OGGETTO: Relazione delle attività di sopralluogo svolte presso le aree dell'ex Fonderia Camplone nel Comune di Pescara.

In data 06/03/18 personale tecnico dello scrivente Distretto si è recato presso le aree dell'ex Fonderia Camplone nel Comune di Pescara ove erano in programma attività di indagine integrative sui terreni richieste dalla Conferenza dei Servizi, finalizzate alla verifica della contaminazione presente per la predisposizione del progetto di bonifica del sito.

Figura 1 – indicazione del settore interessato dalla presenza di ceneri di pirite

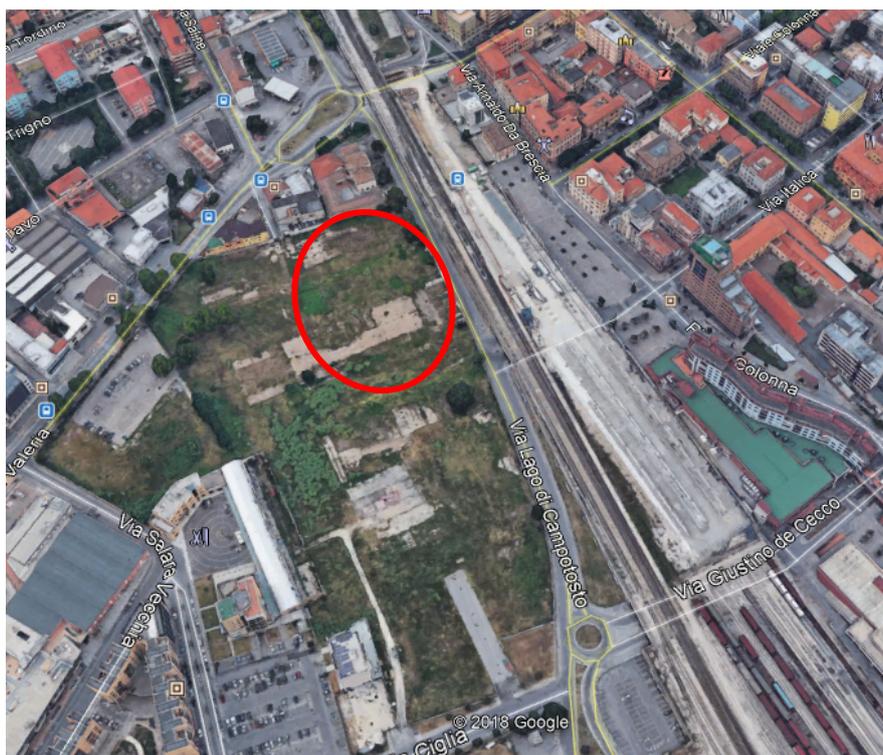
- il settore maggiormente interessato dalla presenza di ceneri di pirite è quello indicato in rosso nell'immagine seguente mentre la presenza dei materiali da demolizione è invece pressoché ubiquitaria su tutto il sito.

Poiché invece sono stati rinvenuti rifiuti per circa un metro di spessore su tutto il sito tra cui anche rifiuti di origine industriale come le ceneri di pirite, si ritiene che il modello concettuale necessiti di aggiornamento/revisione e si evidenzia che non è possibile l'esecuzione dell'analisi di rischio sul rifiuto in quanto sorgente primaria di contaminazione.

Nello specifico si evidenzia che la proprietà dell'area dovrà provvedere a caratterizzare i rifiuti (in contraddittorio) ed aggiornare il modello concettuale del sito di conseguenza, anche ai fini della loro futura rimozione.

Si evidenzia inoltre la necessità di porre in atto misure di prevenzione nel sito per impedire la lisciviazione dei contaminanti presenti nel rifiuto ed eventualmente gli altri percorsi di esposizione attivi.
